2e prix : La Rue

**Fonso Boschetti,
architecte FSAI/SIA,
Epalinges**

CONCOURS DE PRAZ QUERON / PLAN DE SITUATION : ech : 1:500

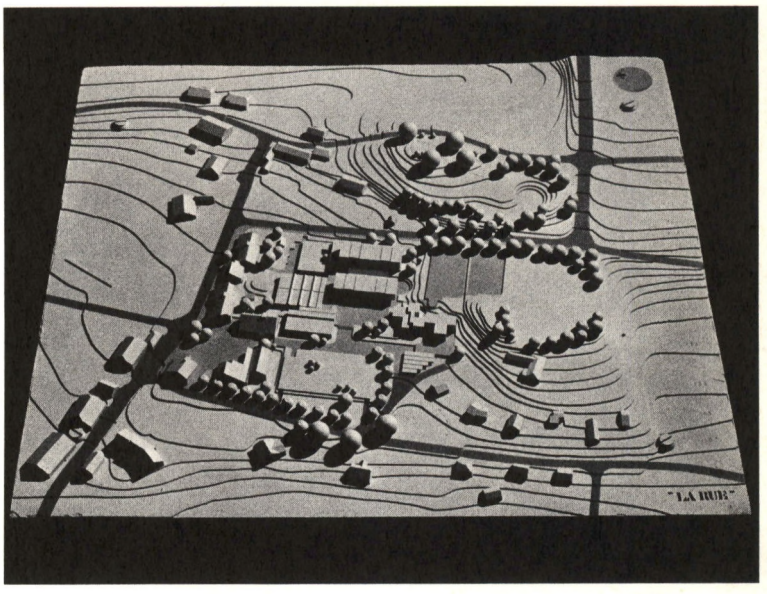
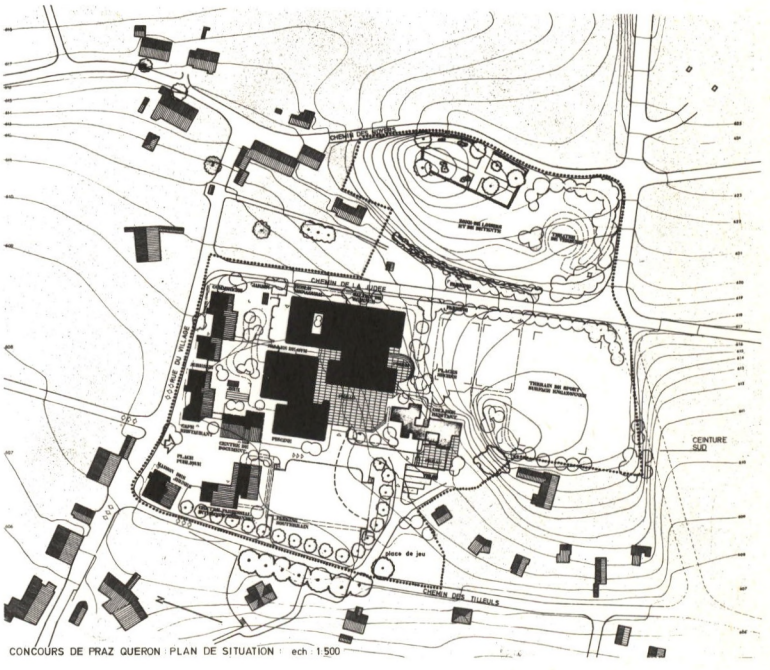
Les divers groupes de bâtiments sont disposés selon un jeu de cheminement correspondant bien aux principales relations fonctionnelles. La différenciation dans l'échelle et le caractère des bâtiments selon les divers types d'activités est intéressante.
La piscine, en tant qu'élément de transition entre la place publique et le secteur des écoles, est judicieusement implantée.
La relation entre l'ancien et le nouveau collège est bonne.
Le chemin des Tilleuls, qui a déjà aujourd'hui sa vie propre, est utilement incorporé à l'ensemble.
Le parking principal, bien placé, n'est réellement possible à cette échelle qu'en souterrain, ce qui ne saurait intervenir avant longtemps ; en revanche, cette proposition présente l'avantage d'offrir une place de fête bien située, en liaison avec les autres activités.
Les volumes proposés pour le nouveau groupe scolaire s'opposent au site naturel, tout en masquant définitivement la vue sur la colline du cimetière.

La zone de verdure est non seulement maintenue, mais renforcée par quelques compléments d'arborisation bien placés.
Le parti proposé suggère une extension du secteur semi-public jusqu'au cœur même de l'école, où la grande salle est toutefois malheureusement camouflée.
Les terrains de sport sont trop éloignés par rapport à la salle de gymnastique.
